保安規定変更に係る基本方針
審査会合における指摘事項の回答

北海道電力株式会社
関西電力株式会社
四国電力株式会社
九州電力株式会社

平成26年5月15日

審査会合における指摘事項 一覧表

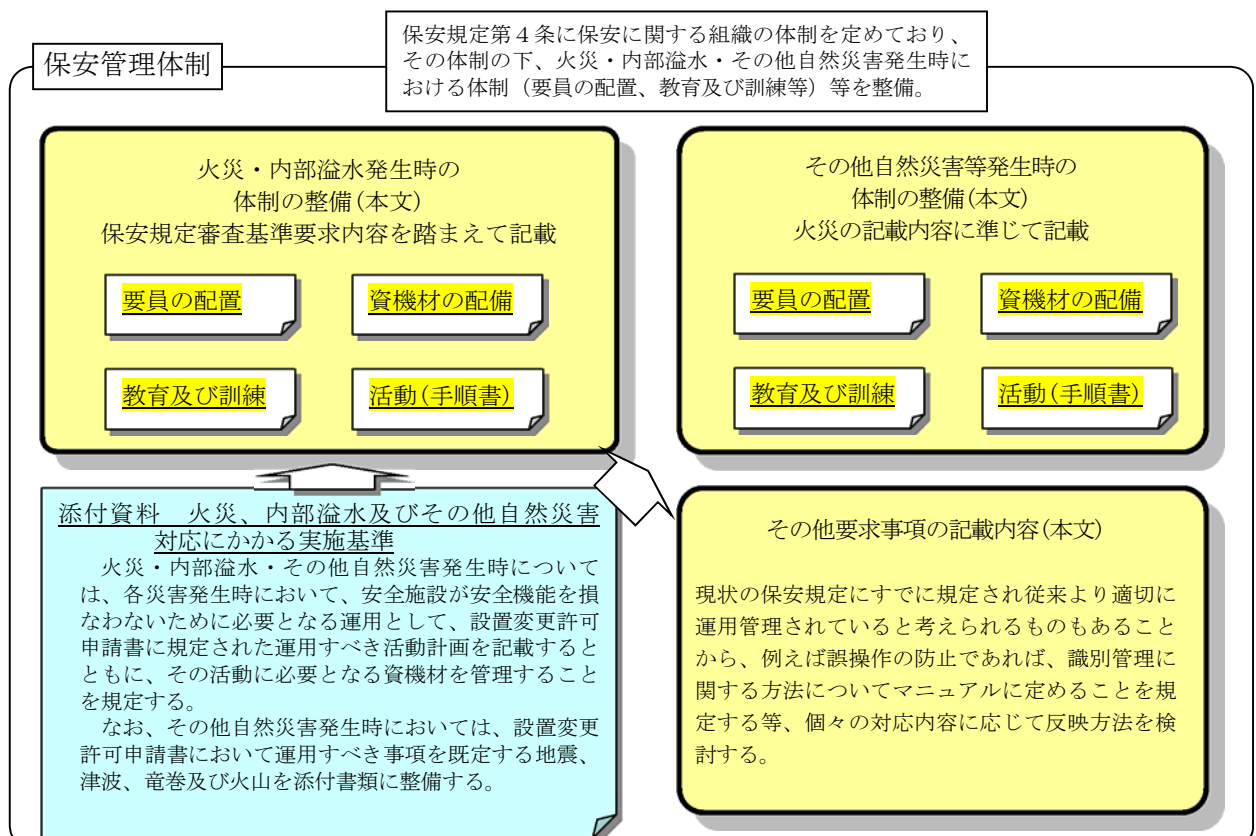
- (1) SA、大規模損壊の体制整備と火災、内部溢水および自然災害の記載の程度が異なることについて、整理して説明すること。
- (2) 火災、自然災害等に対する教育について、保安規定のどこにどのように定めるのかを整理して説明すること。

以下の記載の通り、考え方を整理した。

保安規定の本文の具体的な記載としては、発電用原子炉施設の保全のために必要な体制を整備し、その体制を運転段階の運用の中においても維持管理していくためには、保安規定第3条（品質保証計画）に示すとおり、体制の整備に係る計画を策定し、実施し、評価し、継続的に改善していく管理の枠組みを適切に構築しておくことが重要である。

よって、火災発生時については、保安規定審査基準の「火災発生時における発電用原子炉施設の保全のための活動を行う体制の整備」にて定めることを求められている内容を記載する。内部漏水発生時については、保安規定審査基準の「内部漏水発生時における発電用原子炉施設の保全のための活動を行う体制の整備」にて定めることを求められている内容を記載する。

図 1 プラント運転中サーバランス構成例 (大容量ポンプ 起動試験)

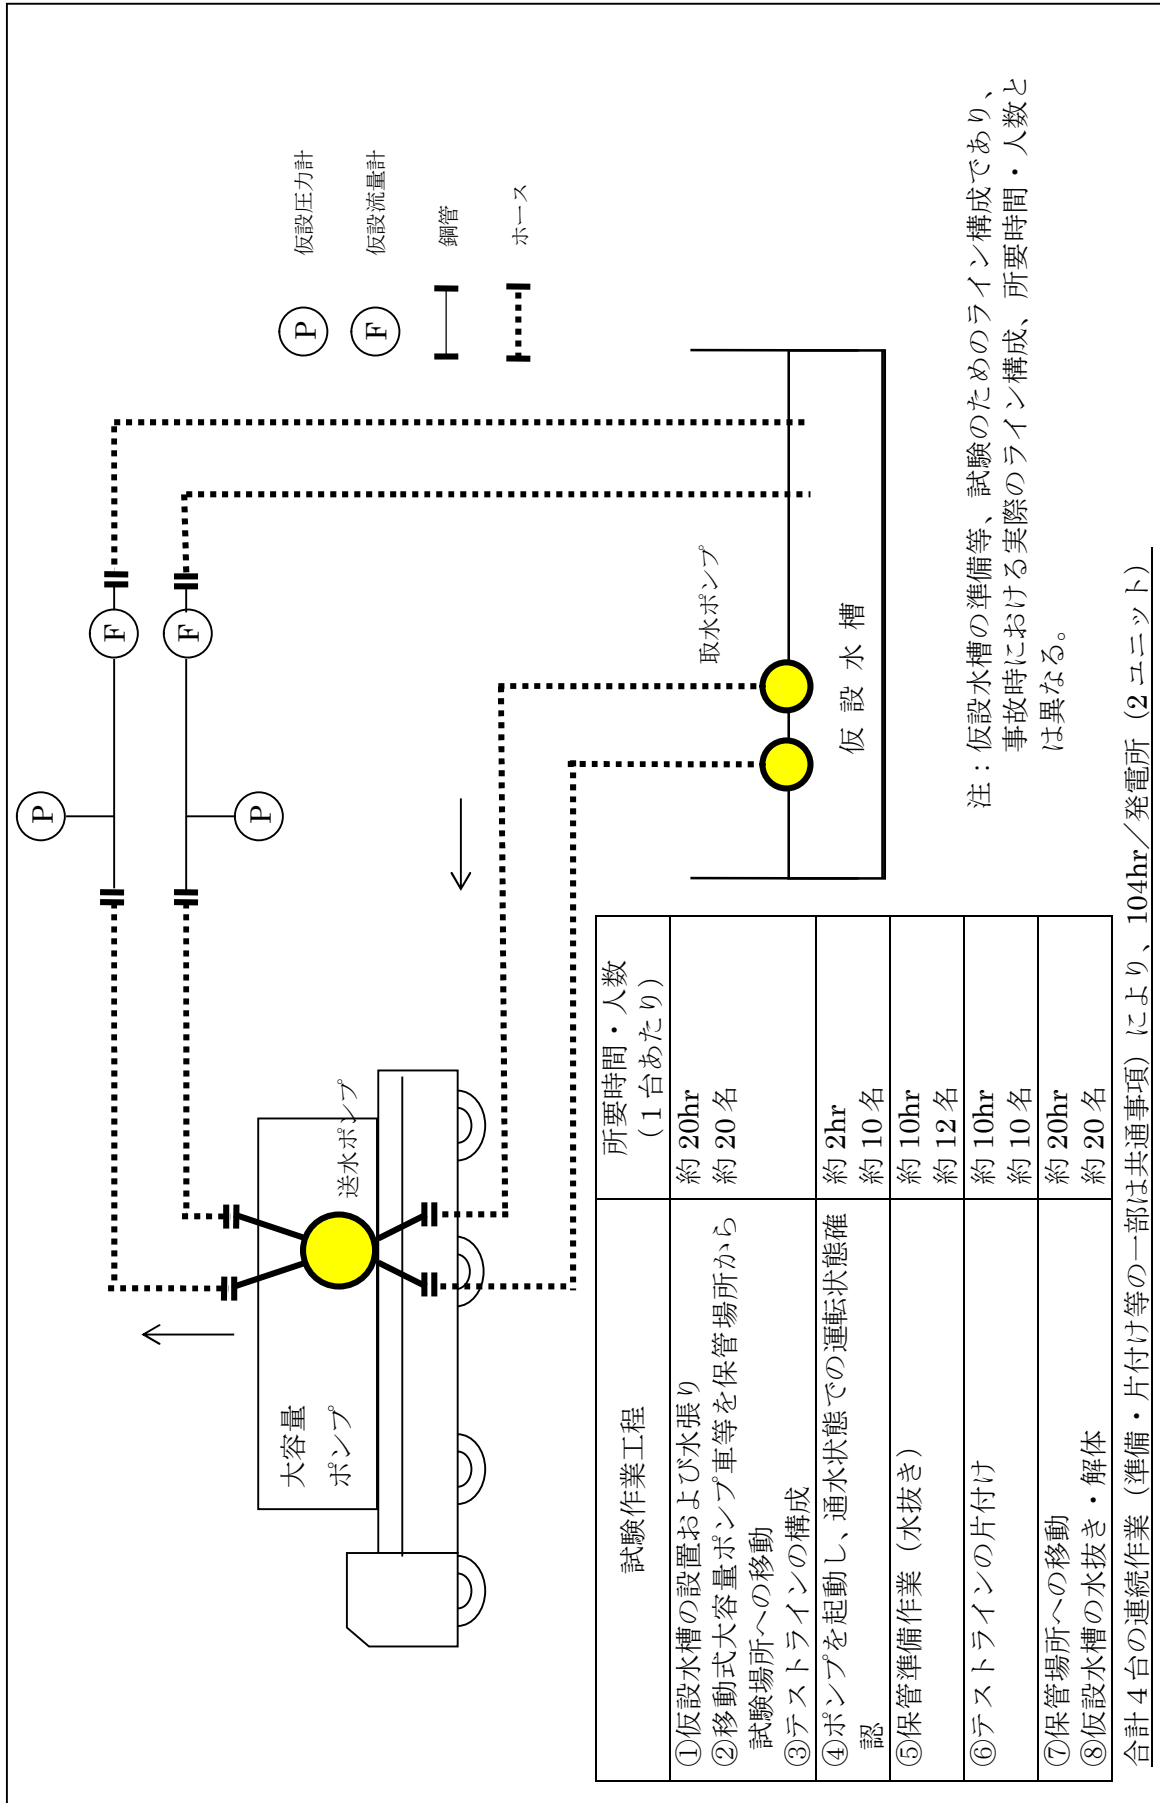
可搬型のポンプ、電源設備（発電機）のサーベランス頻度について、3ヶ月毎とする
ことの妥当性を整理して説明すること。

保守管理計画に基づき設定された定期的な運転頻度は、メーカー推奨値等を踏まえて適切に設定されており、更にこの頻度と同等以上の頻度でサーベランスを実施すること、および現場運用（図 1 参照）として効率的に実施可能な頻度として、“「3 ヶ月毎（動作確認）」および「定検毎（又は 1 年毎）（性能確認）」” とすることで、プラントの安全性は維持できると考える。

なお、これらの設備は、サーベランス時の起動確認以外にも、訓練に伴う設備運転中の運転状況、発電用原子炉施設の巡視（毎日 1 回以上）および日常の保守点検（週次、月次の外観点検、バッテリー点検等）等において、運転上の制限に係る事象が発見された場合には、運転上の制限を満足しているかの判断を速やかに行うこととしており、サーベランス頻度を 3 ヶ月毎としても、早期の不具合発見が可能である。
